Portaria Inmetro/Dimel n.º 0137, de 18 de julho de 2012.
(3º aditivo à Portaria Inmetro/Dimel n.º 348/2007)

Considerando os elementos constantes dos Processos Inmetro n.ºs 52600.035076/2011, 52600.037683/2011 e 52600.062768/2011, com vistas a alteração da Portaria Inmetro/Dimel n.º 348, de 13 de novembro de 2007, que aprova o modelo SPECTRUM K-2,5 ART, de medidor de energia elétrica, polifásico, classe de exatidão B, marca NANSEN, resolve:

FABRICANTE:	COTAS EM:
	NANSEN S.A. INSTRUMENTOS DE PRECISÃO.	S/C
	Modelo SPECTRUM K-2,5 ART	ESCALA:
	PLACA DE IDENTIFICAÇÃO	S/E
	COM PORTA ÓPTICA E BOTÃO DE RESET	ANEXO:
		03

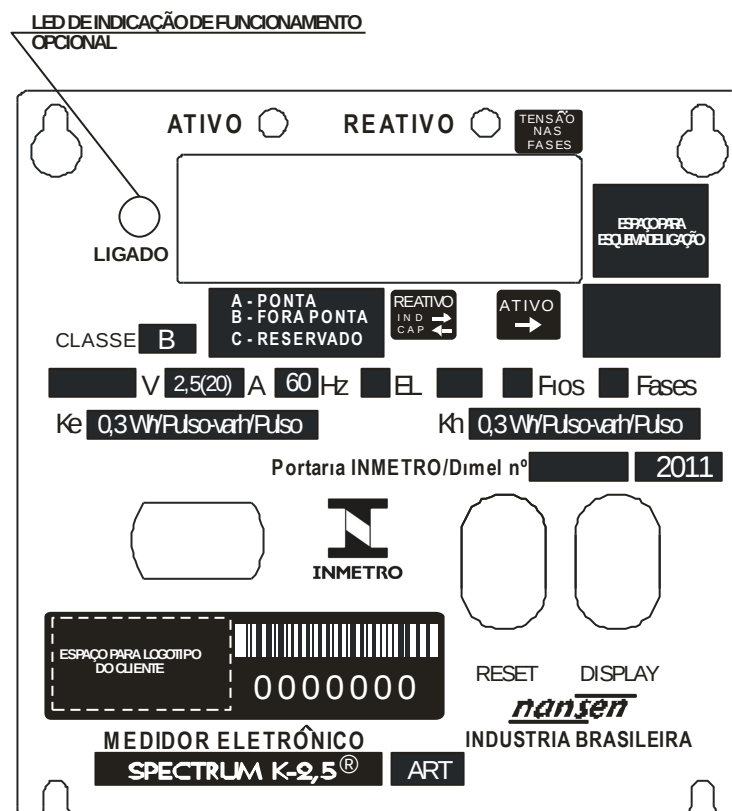
Art. 5º - Autorizar a utilização, em caráter opcional, do led de indicação de funcionamento do medidor, no modelo SPECTRUM K-2,5 ART, conforme desenhos anexos à presente Portaria.

LED DE INDICAÇÃO DE FUNCIONAMENTO
OPCIONAL
